Dotyczy postępowania o udzielenie zamówienia publicznego prowadzonego w trybie przetargu nieograniczonego pn.: „**Rozbudowa budynku dydaktyczno-oświatowego Zespołu Szkół w Wiadernie na potrzeby szkoły podstawowej i przedszkola**”

**WYJAŚNIENIE Nr 2  
TREŚCI SPECYFIKACJI ISTOTNYCH WARUNKÓW ZAMÓWIENIA  
Znak sprawy RZ.271.10.2017**

Załącznik do odpowiedzi  
Nr 2 z dnia

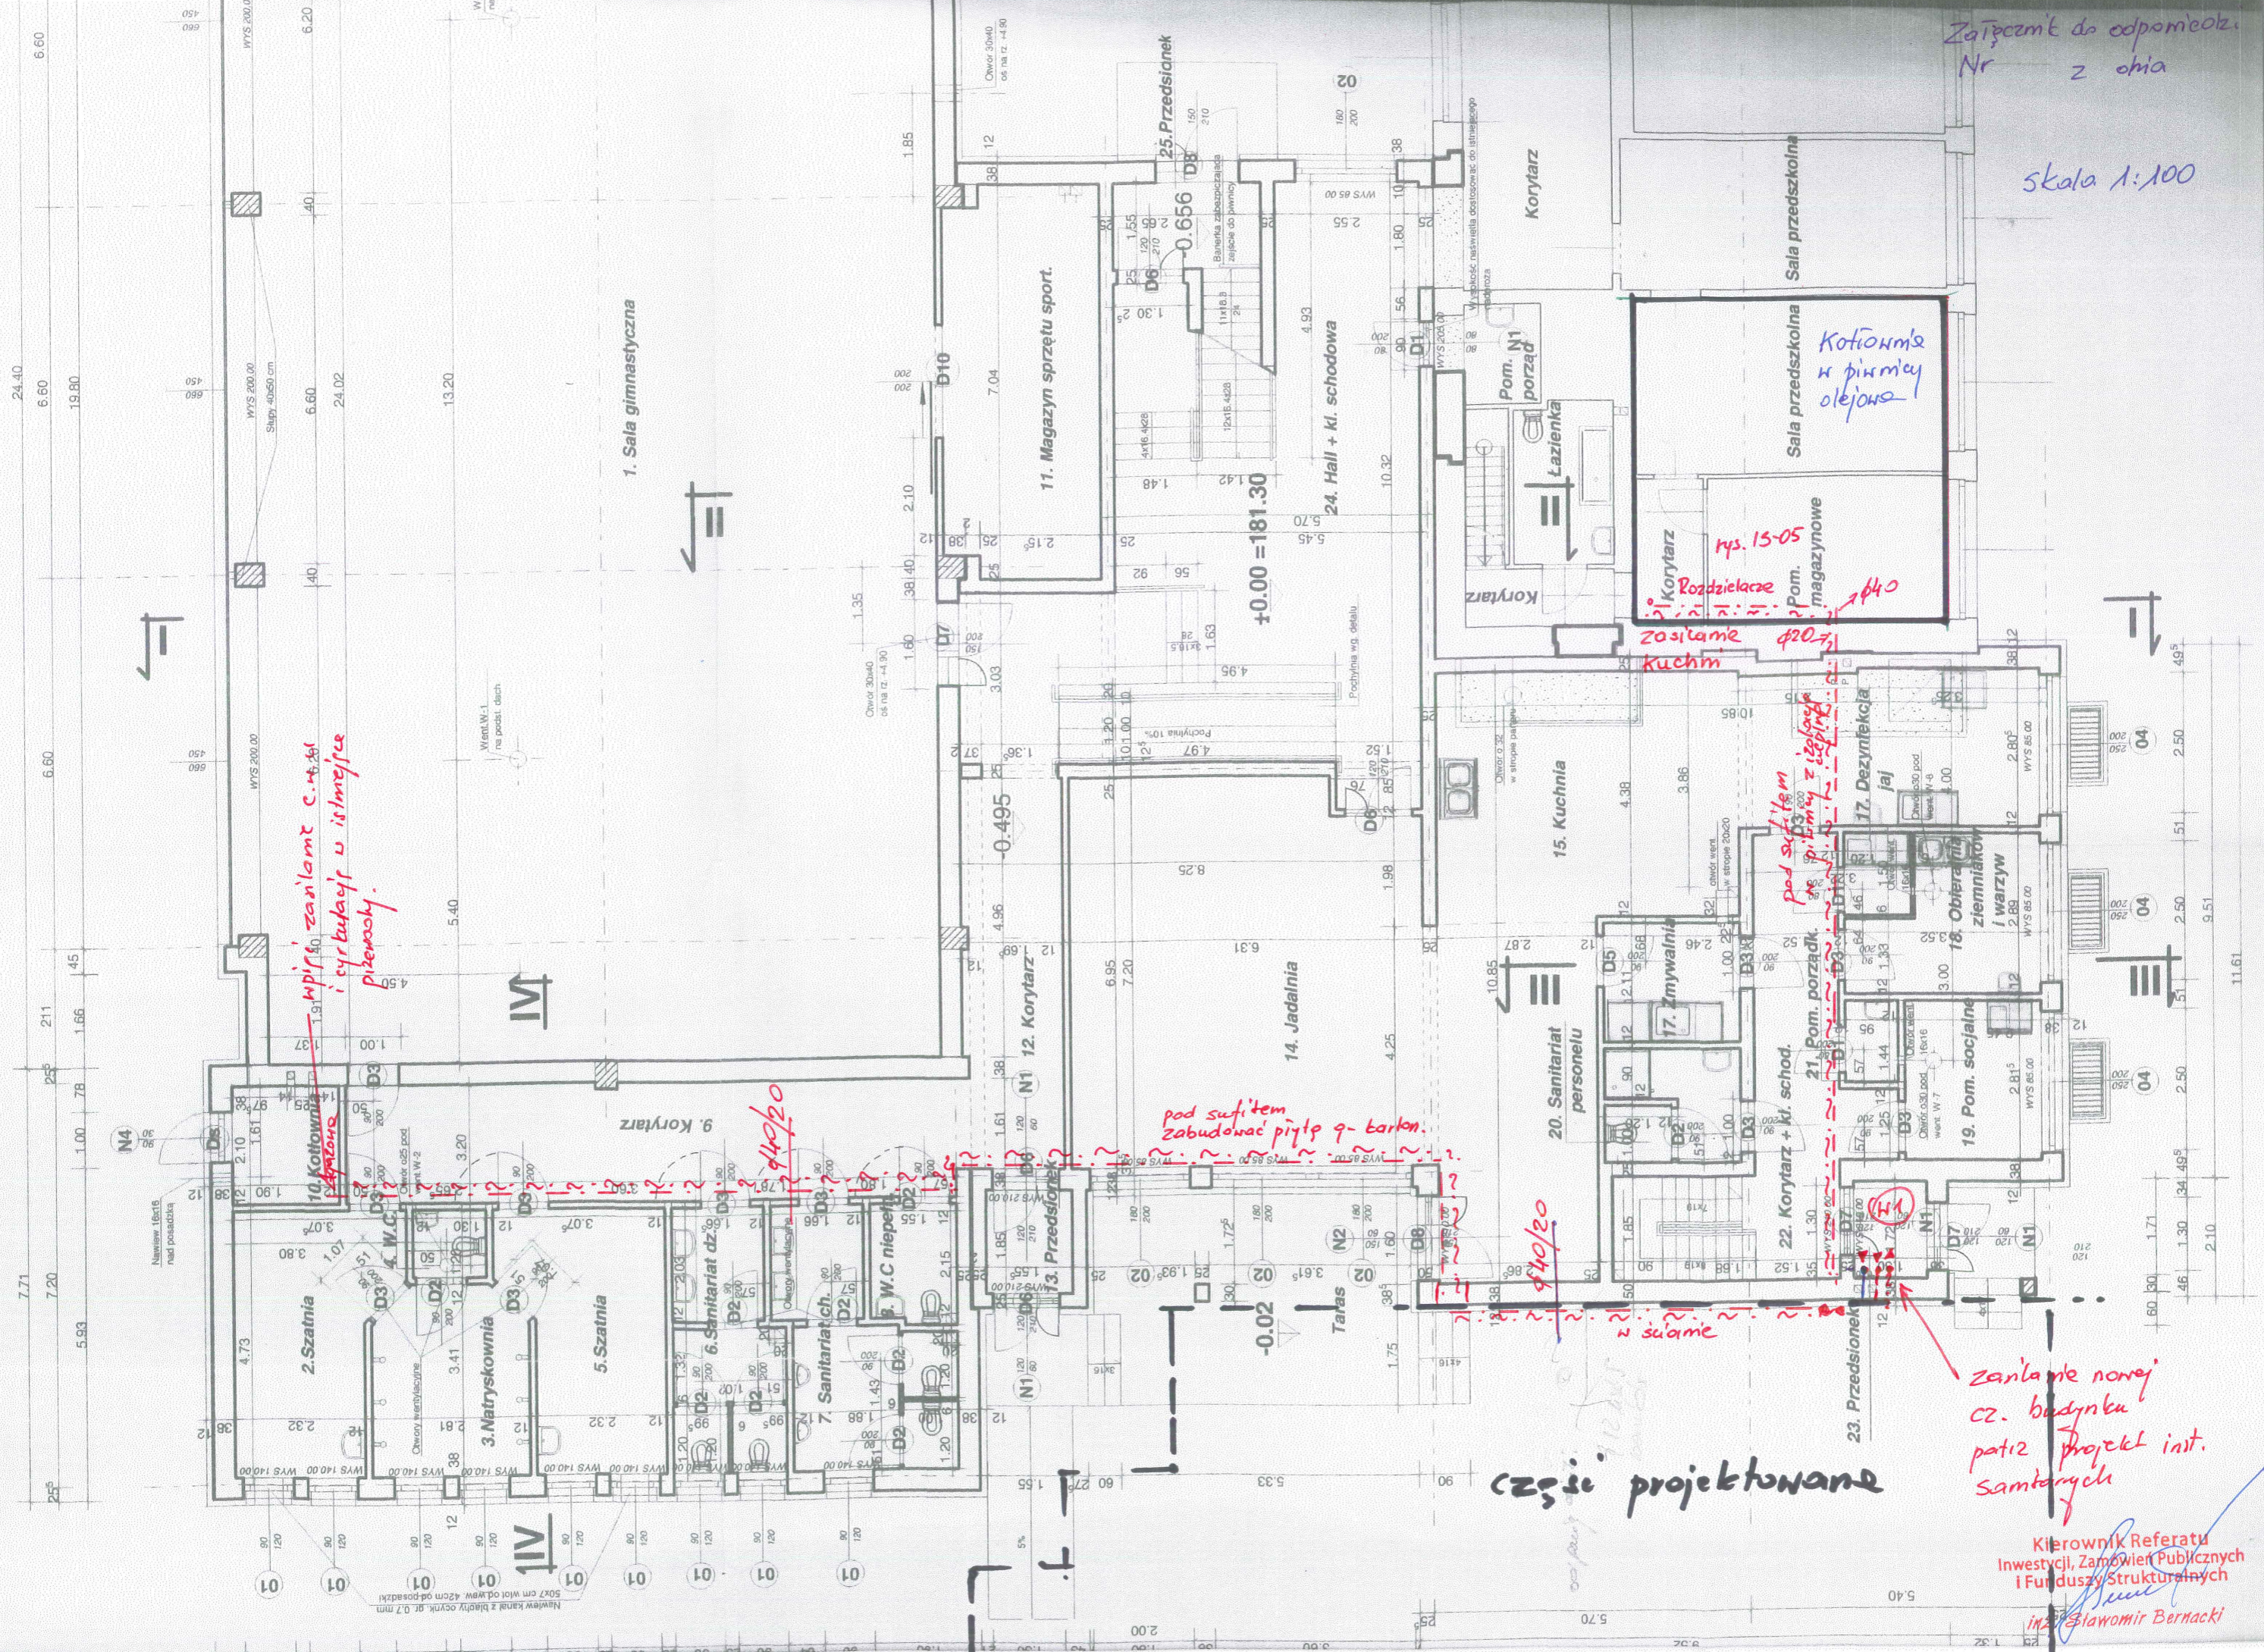
W opisie technicznym architektury dotyczącym stolarki (w części przedszkolnej jak i szkolnej) znajdują się odniesienia do rysunku zestawienia stolarki, którego brak w dokumentacji - proszę o uzupełnienie dokumentacji o zestawienie wykazu stolarki okiennej i drzwiowej, w celu właściwej wyceny, na podstawie uściślenia charakterystyki okien i drzwi”.

Zestawienie stolarki okiennej i drzwiowej przedkłada się w załączeniu.
